MEMORÁNDUM N° 20

- A : CRISTOBAL DE LA MAZA
SUPERINTENDENTE DEL MEDIO AMBIENTE
- DE : VIŠNJA MUSIĆ BENEDEK
JEFE OFICINA SMA REGIÓN DE COQUIMBO
- MAT. : SOLICITA MEDIDAS PROVISIONALES PREPROCEDIMENTALES A LA UNIDAD FISCALIZABLE “MINERA FLORIDA” POR RIESGO DE UN EFECTO ADVERSO SIGNIFICATIVO SOBRE LA SALUD DE LAS PERSONAS Y MEDIO AMBIENTE, DURANTE LA FASE DE OPERACIÓN DEL PROYECTO “AUMENTO DE PRODUCCIÓN PLANTA - MINA FLORIDA” Y FASE DE CIERRE DE LOS PROYECTOS “TRANQUE DE RELAVES N° 4 PLANTA DE BENEFICIOS TAMBILLOS”, “AMPLIACIÓN DEPÓSITO DE RELAVES N°4” Y “EMBALSE DE RELAVES, SCM TAMBILLOS”
- FECHA : 04 de diciembre de 2020.-

Foto 18: Emisiones de material particulado desde el sector del Chancador 3°, octubre de 2020.

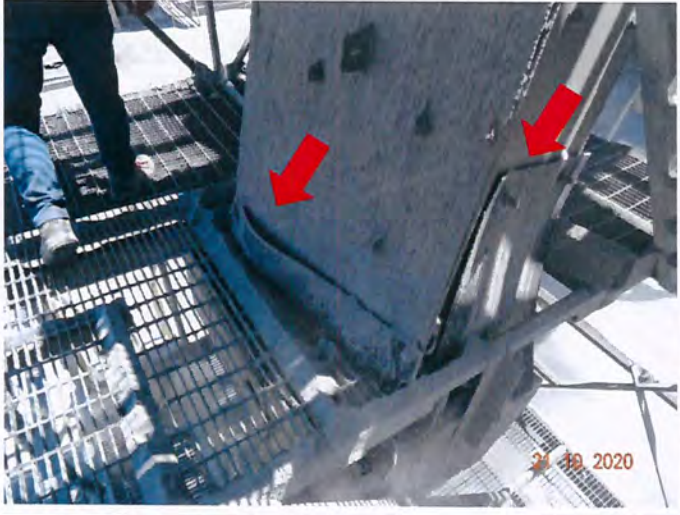
- c) Sector de la descarga del harnero vibrador y Chancador 3°, y de la correa de retorno, no obstante se constató la existencia del encapsulamiento, se observa una significativa emisión de material particulado de grano fino (Fotos 16 -18).
